Anregungen im Rahmen der
frühzeitigen Beteiligung

Abwägungsvorschläge der Stadtverwaltung

Bild 8: Nähe zur Siedlung und zum Postweiher

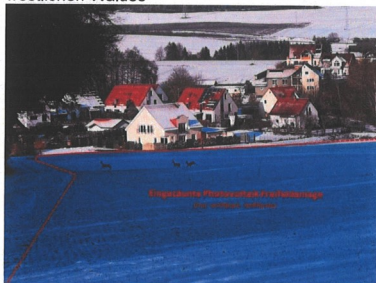
Durch das Planvorhaben entsteht am südlichen Ortsrand eine PV-Anlage von der doppelten Größe der Siedlung am Postweiher, eine Erholungseignung ist durch die technische Überprägung der Anlage mit den 3 - 4 m hohen Aufständern nicht mehr gegeben. Durch die geringe Entfernung der Aufständern - noch dazu in einer erhöhten Lage - zu der ersten Häuserreihe von 45 m, kann von einem respektablen Abstand keine Rede sein (Anhang C: Bild 8). In diversen kommunalen Festlegungen, wie auch in einem beispielhaften [Positionspapier](#) von Bündnis 90/Die Grünen sind Respektabstände zu Siedlungen von 400 m festgelegt.
